防地協（防）第436号
令和元年12月17日

防衛大臣 河野 太郎

イージス・アショアの配備に係る適地調査等の結果について（回答）

むつみ演習場において行ったボーリング調査の結果

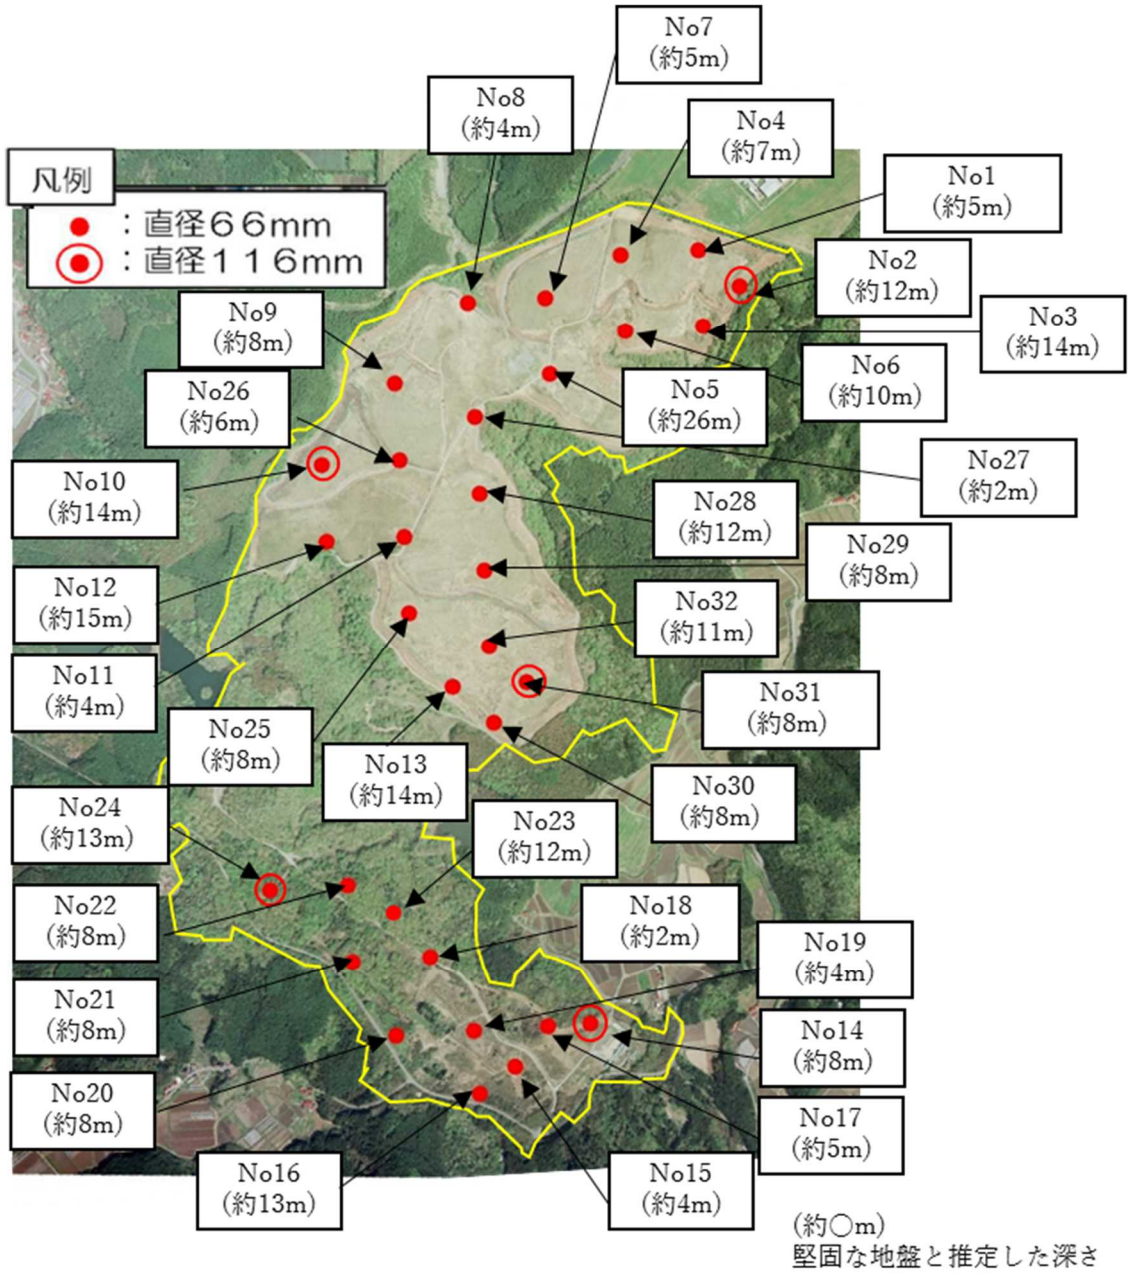
(1) 地下水への影響に関して、建物の基礎を支える地盤の深度と地下水位の具体的な位置関係を明らかにされたい。

1. イージス・アショアの配備に際しては、建物などの建築物や擁壁(※)などの工作物の施設配置の検討にあたって必要な地盤の強度や地質の状況を把握するため、むつみ演習場内の32箇所の地点において、地下水の有無を確認しながらボーリング調査を実施しました。

2. 調査の結果、建物等の基礎を支えることができる堅固な地盤までの深度については、最も深いところで約26mとなっており、残り31か所については、約2mから約15mの範囲でした。

3. これら32か所のボーリング調査のすべての地点において、地下水が確認されなかったことから、地下水位は堅固な地盤よりも深い深度にあると考えられます。

補強土壁 (イメージ)

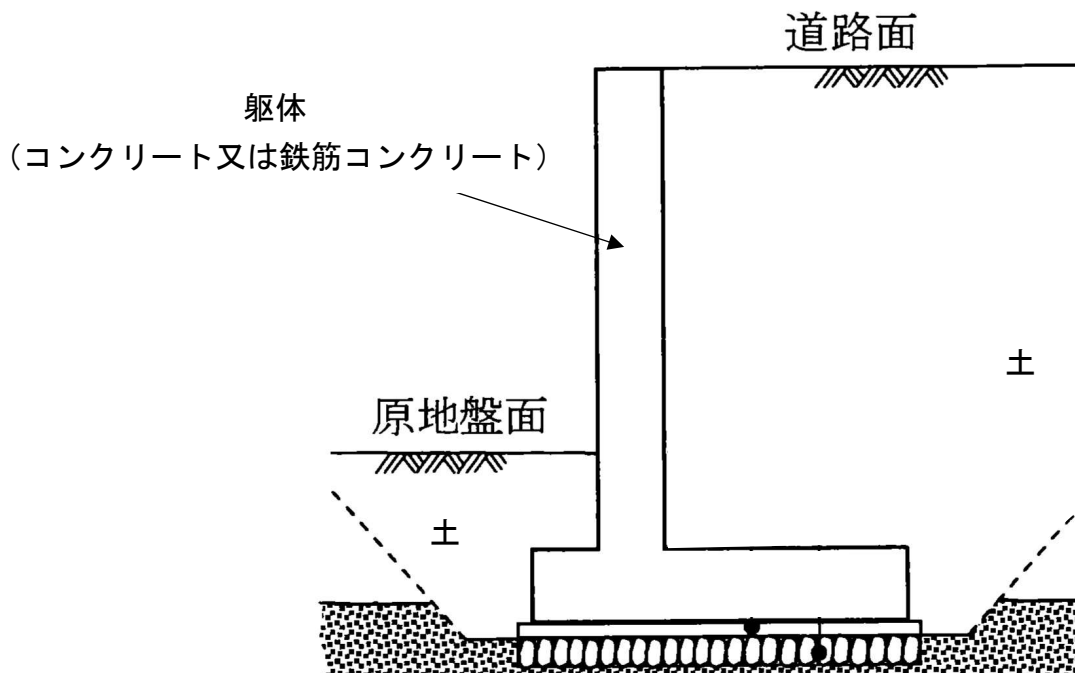
(2) 大規模地震が発生した場合には、地盤の傾斜の変化や地滑り等が懸念されるが、これに備えてどのような対策を講じ、周辺地域の安全を確保するのか。 《説明資料 P49》

1. 大規模地震の地震動を誘因として発生する土砂災害には、崩壊、土石流、地滑り、落石のように様々な形態がありますが、地震の発生場所や地形・地質などにより、その発生傾向は様々であると認識しています。
2. むつみ演習場では過去に、大規模な地震の記録が無いことから、それを起因とする土砂災害は生じていないと考えられますが、今後、配備地を決定した後に実施する詳細な設計において、敷地造成後の斜面（法面）の安定性の確認を行い、必要に応じて斜面の崩壊を防ぐために、
 - ・盛土内に補強材を配置し、壁面材と連結させて構築する補強土壁工
 - ・躯体が、主にコンクリートまたは鉄筋コンクリートにより構成されるコンクリート擁壁工等の斜面崩壊対策を講じるなどして、周辺地域の安全を確保する考えです。
3. また、むつみ演習場については、演習場の設置、運用により周辺地域に生じる土砂流出等の障害を防止、軽減するため、地元自治体が演習場内外に砂防ダムや沈砂池等を整備する際に、必要な助成を行うなど、各種障害防止事業を行ってまいりました。

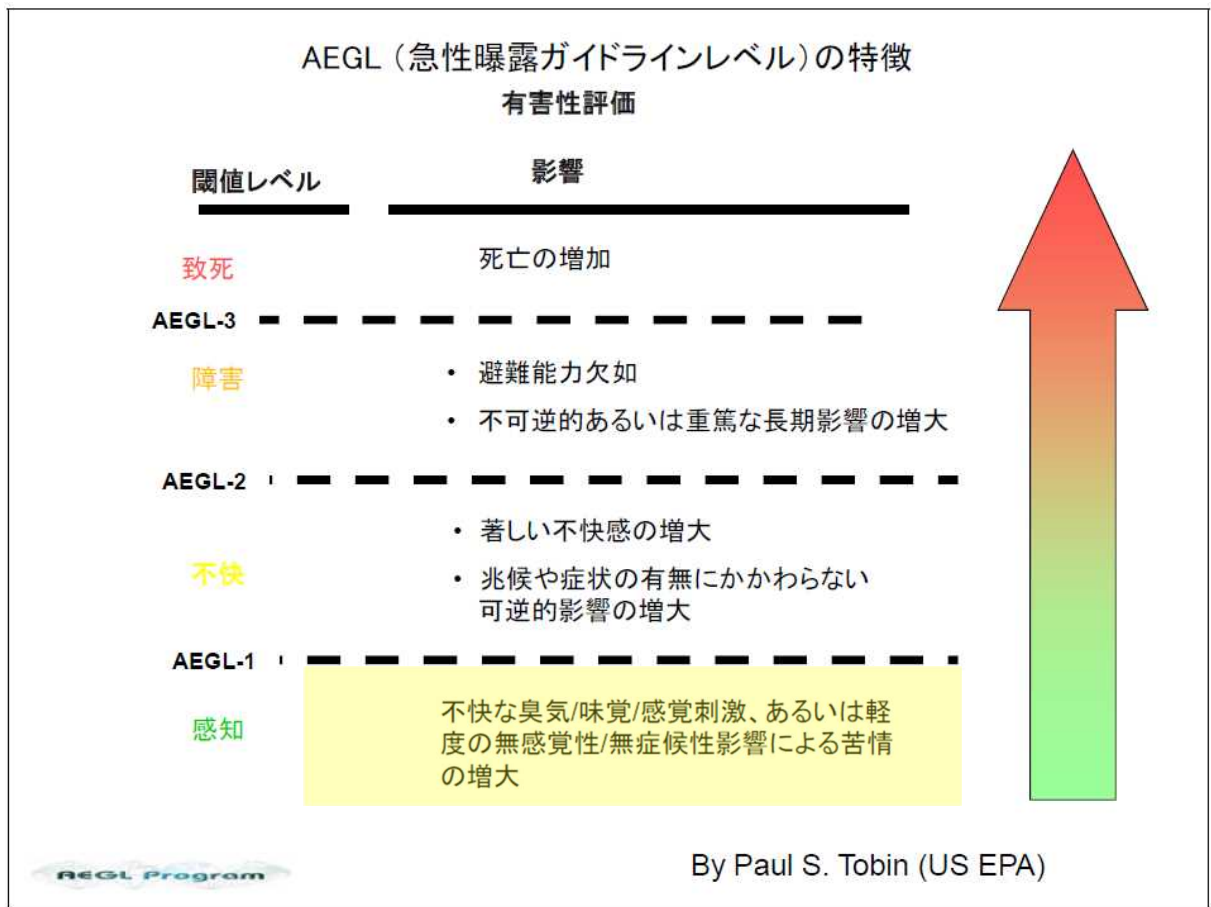
(1) 第3回照会（平成30年10月4日付け）への回答においては、迎撃ミサイルであるSM-3ブロックII Aから発生する音響について、「米側に情報提供を依頼しており、調査中」とされていたが、その後の情報を基に、音響（衝撃、騒音）の具体的な数値や発生時間を示されたい。

1. SM-3 ブロック II A はブースターにより、発射後、急速に上昇するため、音響は時間とともに急速に減少します。
2. 100 デシベル（電車が通過する時の高架下）を超える音響が発生する時間は数秒程度と考えており、WHO の基準（許容可能な騒音の継続時間）に合致するものです。
3. なお、音響の具体的な数値や発生時間については、SM-3 ブロック II A のブースターの燃焼時の音響計測を米側に依頼しており、そのデータを確認してまいります。
